放射性廃棄物処理場の設計及び工事の計画の認可申請

(その4) 申請概要等

【審査会合資料 (案)】

1. 第 398 回核燃料施設等の新規制基準適合性に係る審査会合（令和 3 年 3 月 15 日）論点回答

図 1 評価概要図

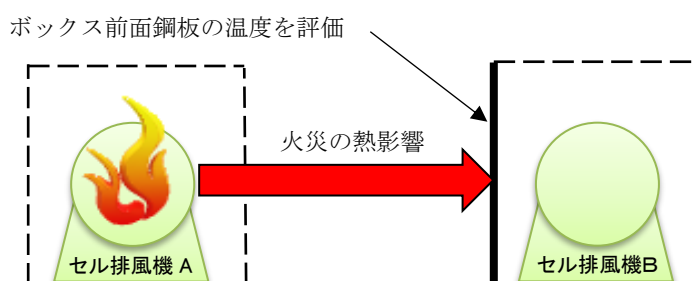
- セル排風機に設けるボックスについて、火災発生時に隣接するセル排風機及び自動消火設備に影響がないことの定量的（時間経過、温度評価等）な結果を示すこと。

セル排風機で火災が発生した場合に、隣接するセル排風機及びセル排風機に設ける自動消火設備への影響について、原子力発電所の外部火災影響評価ガイドを参考に、評価を実施した。

評価は、図 1 の概要図に示すとおり、セル排風機 A で発生した火災の熱影響について、隣接するセル排風機 B を覆うボックス前面鋼板の温度を評価した。なお、評価に当たっては、保守的な評価とするため、自動消火設備による消火及びセル排風機 A のボックスの熱遮蔽は考慮せず、セル排風機 A に内蔵している可燃物（潤滑油）全量が燃焼した場合の評価とした。

評価の結果、燃焼終了時点（燃焼継続時間経過時）でのボックス前面鋼板の温度は約 87℃～約 97℃であり、ボックス内部に設置されている電動機の耐熱温度（120℃）を超えないため、セル排風機が隣接するセル排風機の火災により機能を喪失することはない。また、自動消火設備の火災感知器についても、感知温度（120℃）を超えないため、自動消火設備が誤作動することはない。

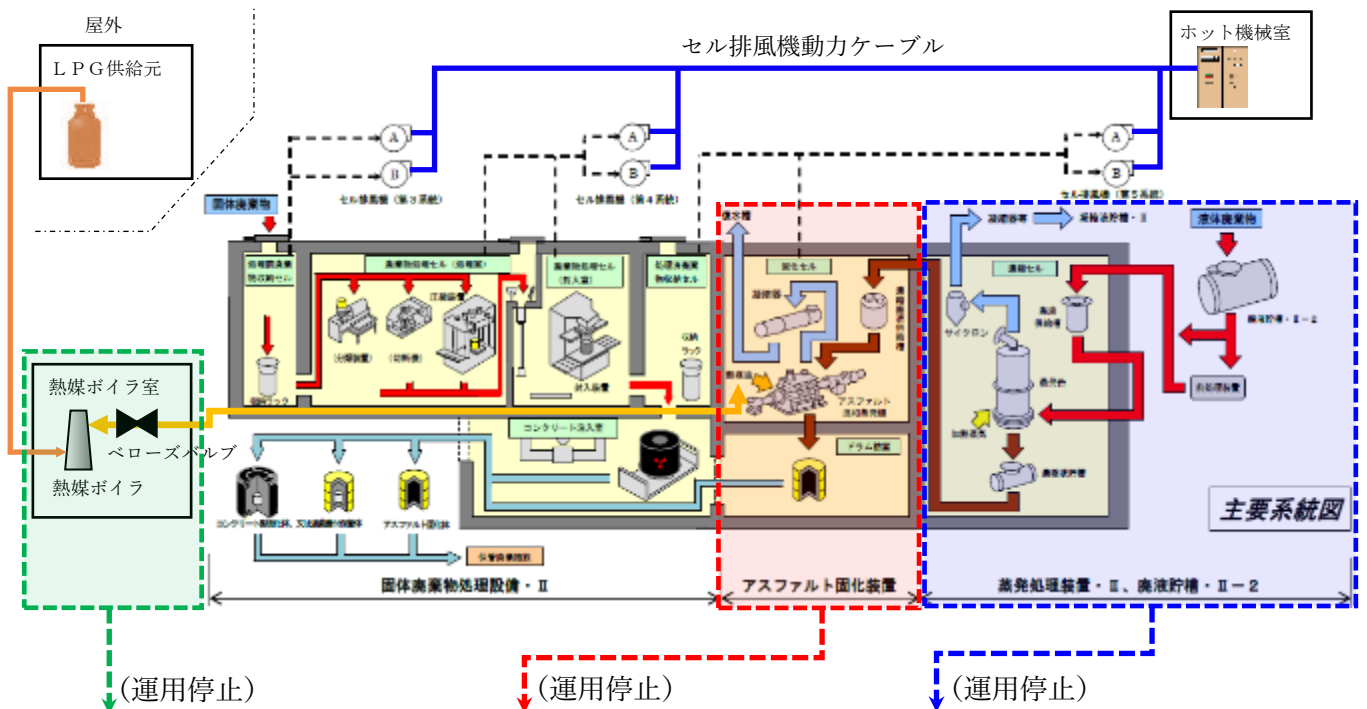
- ▶ アスファルトの冷却について、200℃で水噴霧消火設備を手動起動で対応することについて、自然発火を防止できる根拠を時間や温度変化等定量的に示すこと。また、200℃等の温度について妥当性を示すこと。
- ▶ 水噴霧消火設備の自動起動についても、設工認とすることや消火栓ポンプ、局所排気装置の設工認申請書との位置づけについて整理して説明すること。
- ▶ 水噴霧消火設備に対し、ドラム缶の冷却と消火を期待しているが、感知から消火に係る流れの中で、設備対応するところ、運用に頼るところを体系的に整理し、設備については、その能力や信頼性も含め、全体としての実効性について説明すること。

アスファルト固化装置の運用を停止するため、冷却のための水噴霧消火設備は不要となる。
